高浜発電所における地滑り対策について

高浜発電所1,2 (3,4) 号炉  
設計基準対象施設等について (コメント回答)

平成28年1月19日  
関西電力株式会社

コメント	該当ページ
土石流と地震の発生の重ね合わせの設計上の考え方について、説明すること。	2～4ページ

### ○土石流発生後の基準地震動Ss発生時の対応

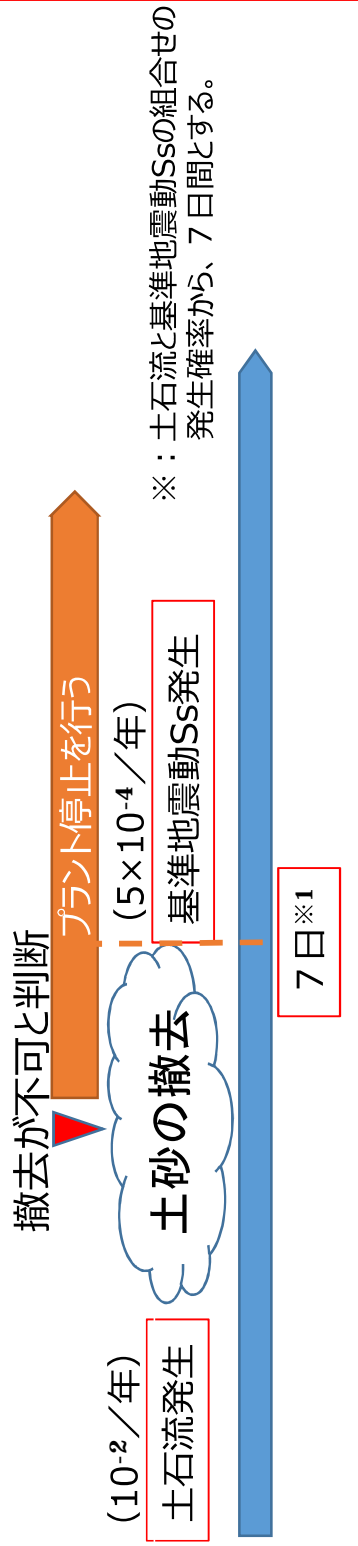
設計基準として土石流と地震の組み合わせは考慮する必要がないが、自然現象の不確定性を考慮し、発生すると施設への影響が甚大と想定されることから、影響軽減対策を検討する。

土石流発生後は堰堤内の土砂を速やかに撤去する。

堰堤に溜まった土砂を7日※以内に堆積制限位以下に撤去できないと判断した場合は、基準地震動Ss発生時には堰堤を損傷させるおそれがあるとし、プラントの停止を行う。
